**VYHODNOCENÍ PŘIPOMÍNEK VEŘEJNOSTI K NÁVRHU
ÚZEMNÍHO PLÁNU HL. M. PRAHY**
(Metropolitní plán verze 4.0 na území MČ Praha 10)

Zpracovatel: **Jiran a partner architekti s.r.o.**

Datum zpracování: **06/2018**

Připomínka č. 4 – Ulice Bartoškova

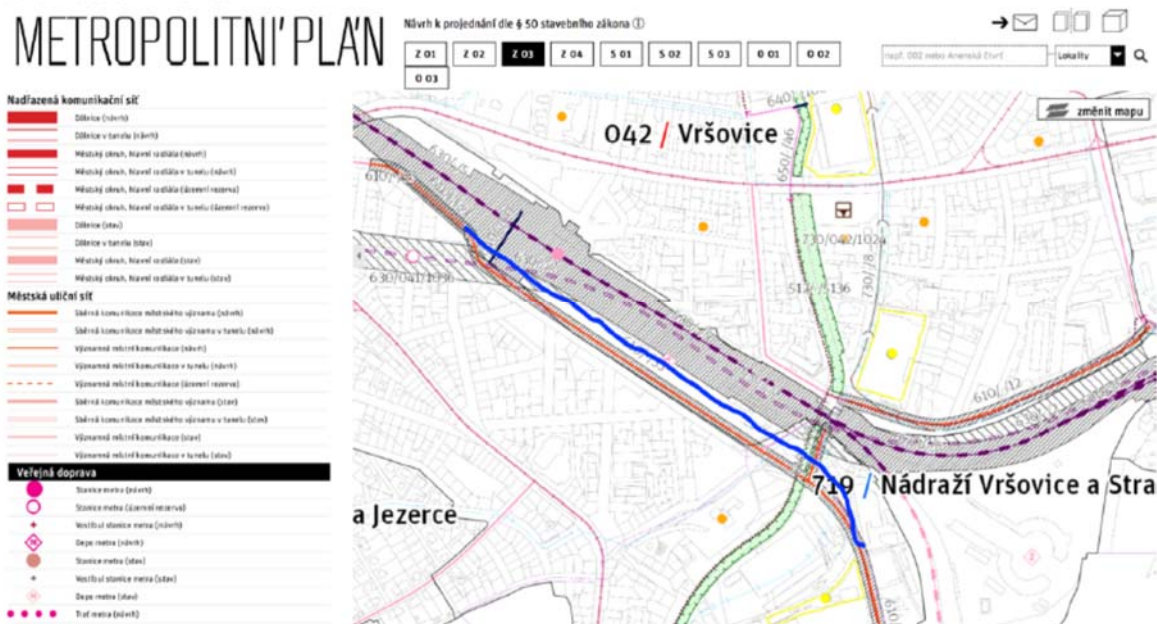
Chtel bych se na Vas obratit k veci změny/připominkovani současného i budoucího uzemního planu a možnosti připomínkovat v zastoupeni mestske casti viz doporučení zde

Jiz jsem kontaktoval SVJ objektu Bartoskovy 26 jehoz jsem ted uz take clenem a radi bychom dosahli zaneseni odklonene varianty bartoskovy ulice od stavanicich planu. (Dovolil jsem si zaznacet do prilozene mapy) tento navrh se zda logicky a myslim, ze by vyhovoval vsem kdo v Bartoskove ulici bydli a je idealni prilehnout rusnou komunikaci blize ke kolejistim.

Pro městskou část Nusle by zde mohl vzniknout atraktivni obecně prospěšný prostor jako třeba malé obchody nebo pas zeleně. Vzhledem k připravované revitalizaci Vršovického Nádraží a vybudování podchodu právě do Bartoškovy ulice by takováto úprava mohla mít jen pozitivní dopad pro celou oblast

Ano, doporučujeme navrhovanou variantu prověřit zpracovatelem koncepce dopravního řešení. Ulice Bartoškova se nachází na hranici území MČ Praha 10 a 4.

Doporučujeme jako připomínku k MPP.
Připomínka je v souladu s názorem MČ Praha 10.

Připomínka č. 17 – Výšková regulace

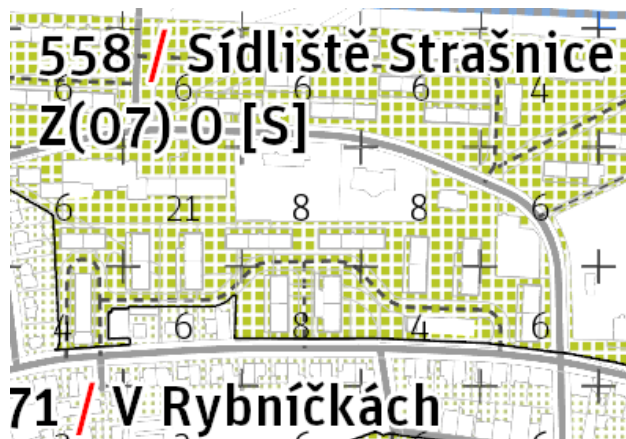
Připomínka shodná s č. 15. Doporučujeme prověřit a případně opravit hodnoty výškové regulace zástavby.

Doporučujeme jako připomínku k MPP.
Připomínka je v souladu s názorem MČ Praha 10.
